PIGNA, VIA

1087

Descrizione prestazionale dell'intervento

Foto del rilievo

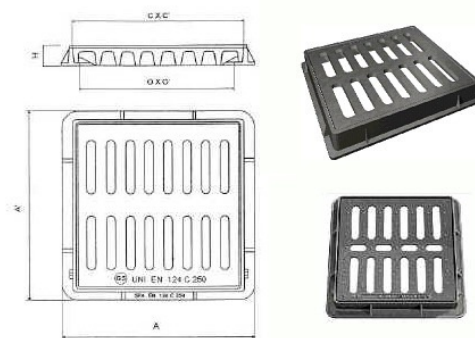
Criticità

Caditoia inadeguata

Sostituzione della caditoia con nuovo manufatto che verrà incassato e reso perfettamente complanare al pavimento. La caditoia non dovrà presentare fessure tali da costituire ostacolo o pericolo rispetto a ruote, tacchi o bastoni. I vuoti non potranno essere attraversati da sfere di diametro superiore ai 20 mm (preferibilmente non superiore a 15 mm); eventuali fessure parallele dovranno essere poste in senso ortogonale alla principale direzione di marcia.

Occorre fare una buona rasatura della finitura superficiale per evitare di creare altre criticità sulla pavimentazione per le persone con difficoltà motorie.

Materiale suggerito: **Pietra di Prun**
